Plan directeur «Extraction de matériaux, décharges et transports Bienne-Seeland»: Modification ordinaire des sites de Büttenberg et Beichfeld

**Plan directeur EDT
Modification ordinaire
Sites
Büttenberg
Beichfeld**

Verein seeland.biel/bienne; Richtplan Abbau, Deponie und Transport (ADT), Richt- planänderung für die Standorte Büttenberg und Beichfeld, Vorprüfung Vorprüfungsbericht gemäss Art. 59 BauG und 118 BauV

Büttenberg (Safnern, Montménil, Perles)

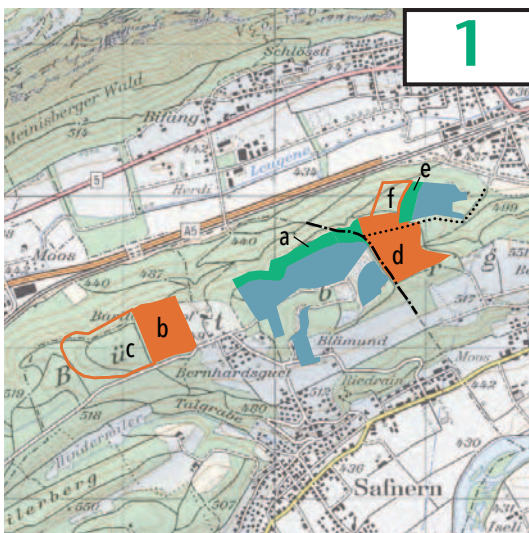
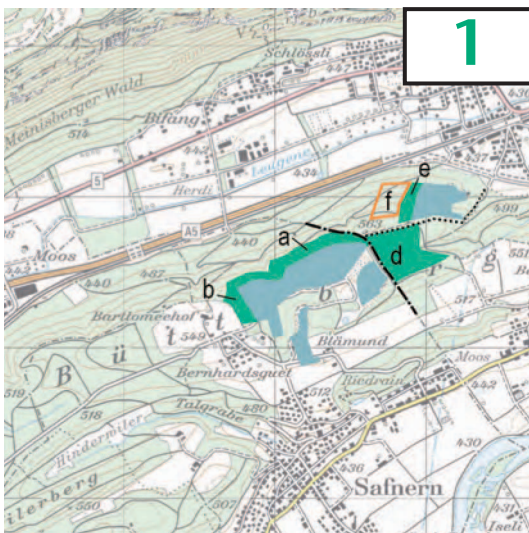
Es handelt sich um einen bereits im regionalen Richtplan ADT festgesetzten Kiesabbaustandort (bisher bezeichnet als Gryfenberg), welcher Teil der Rohstoffsäule Biel-Ost ist. Aufgrund der neuesten Ergebnisse aus der Kiesprospektion hat sich gezeigt, dass die bestehenden Kiesvorkommen räumlich begrenzter und insgesamt weniger umfangreich sind, als bisher vermutet. Dies und die bestehenden Nutzungskonflikte bezüglich Walderhaltung, Archäologie und Grundwasserschutz führen dazu, dass die Erweiterung des bestehenden Standortes neu organisiert und der Standort als Ganzes viel rascher als vorgesehen rekultiviert werden soll. Die bisher geplante Erweiterung Richtung Westen b/c Kies Schlag auf Gemeindegebiet Safnern soll aufgehoben und die bereits festgesetzte Erweiterung Richtung Norden (bisher a Kies Gryfenberg Nord, neu a Kieserweiterung Nord) auch Safnern soll angepasst werden. Die Erweiterung Richtung Osten (bisher d Kies Gryfenberg, neu d Kies Erweiterung Ost) Gemeinde Meinisberg soll festgesetzt werden (bisher Zwischenergebnis), aber ohne die Fläche d Kies Gryfenberg auf dem Gebiet der Gemeinde Pieterlen. Ziel ist nach wie vor die Sicherung von Abbau- und Deponiereserven. Die Bestimmungen bezüglich Tonabbau auf dem Gemeindegebiet Pieterlen bleiben sich gleich.

Nicht nachvollziehbar sind die Auswirkungen auf das Mengengerüst. Es ist davon auszugehen, dass sich die Festsetzung von geänderten Abbau- und Deponievolumen an den jeweiligen Standorten auf das Mengengerüst der betroffenen Rohstoffsäule und damit auch auf das Gesamtmen- gengerüst auswirken. Im Erläuterungsbericht Kapitel 61 finden sich die Tabellendarstellungen aus dem Richtplan mit angepassten Zahlen. Bei den Erläuterungen zu der jeweiligen Rohstoffsäule wie auch bei den Standortangaben finden sich aber keine spezifischen Angaben zu den Abbau- und Deponievolumen, welche hingegen in den jeweiligen Unterlagen zu den Standorten zu finden sind. Daher sind auch die vorgenommenen Änderungen im Mengengerüst nicht nachvollziehbar.

Materieller Genehmigungsvorbehalt: Die Auswirkungen der Richtplanänderung auf das Mengengerüst des regionalen Richtplans ADT sind gemäss Sachplan ADT nachvollziehbar darzustellen.

Beichfeld, Beich (Walperswil)

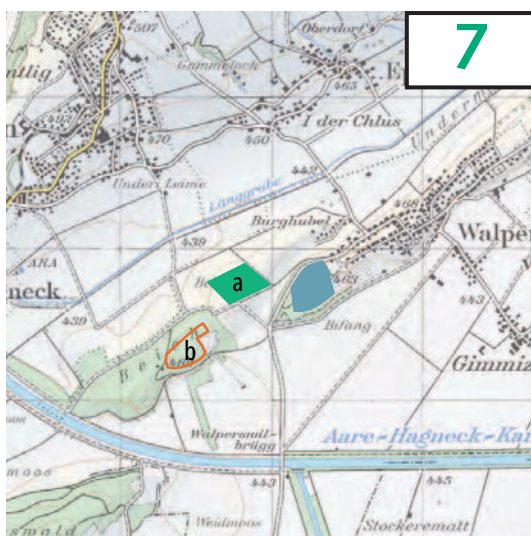
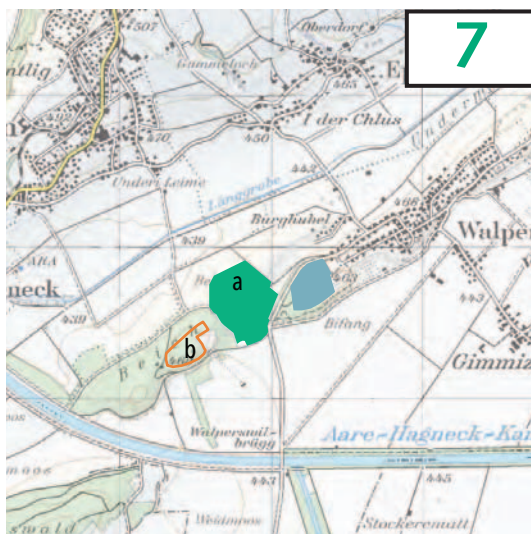
Auch hier handelt es sich um einen bereits im regionalen Richtplan ADT festgesetzten Kiesabbaustandort auf Gemeindegebiet Walperswil, welcher Teil der Rohstoffsäule Biel-West ist. Um Synergien zu nutzen, soll nun an diesem Standort mit der Festsetzung einer Perimetererweiterung und einer Überhöhung der festgesetzten Kiesgrubenauffüllung die Deponie erweitert werden (a Kies Beichfeld). Der vorgesehene Abbau im Wald (b Kies Beich) ist von der Änderung nicht betroffen. Ziel ist die Sicherung von Abbaureserven (Kies) und Deponiereserven (Deponie Typ A gemäss VVEA) und die Sicherung eines Bodenumschlagplatzes BUP für lokale Bodenaufwertungen.

Nicht nachvollziehbar sind die Auswirkungen auf das Mengengerüst. Es ist davon auszugehen, dass sich die Festsetzung von geänderten Abbau- und Deponievolumen an den jeweiligen Standorten auf das Mengengerüst der betroffenen Rohstoffsäule und damit auch auf das Gesamtmen-gengerüst auswirken. Im Erläuterungsbericht Kapitel 61 finden sich die Tabellendarstellungen aus dem Richtplan mit angepassten Zahlen. Bei den Erläuterungen zu der jeweiligen Rohstoffsäule wie auch bei den Standortangaben finden sich aber keine spezifischen Angaben zu den Abbau- und Deponievolumen, welche hingegen in den jeweiligen Unterlagen zu den Standorten zu finden sind. Daher sind auch die vorgenommenen Änderungen im Mengengerüst nicht nachvollziehbar.

3.2.2 Bodenumschlagplatz

Neu soll am Standort Beichfeld ein Bodenumschlagplatz BUP festgesetzt werden. Auf diesem soll bei Bauprojekten anfallendes Bodenmaterial fachgerecht zwischengelagert und zur Aufwertung von landwirtschaftlichen Böden in der Region geliefert werden. Für den Betrieb des BUP wird eine offene Fläche von rund 1.5 ha benötigt, welche aber nicht ortsfest verankert sein muss, sondern innerhalb des Betriebs mitwandern kann. Es wird keine Überdachung benötigt.

Materieller Genehmigungsvorbehalt: Die Auswirkungen der Richtplanänderung auf das Mengengerüst des regionalen Richtplans ADT sind gemäss Sachplan ADT nachvollziehbar darzustellen.
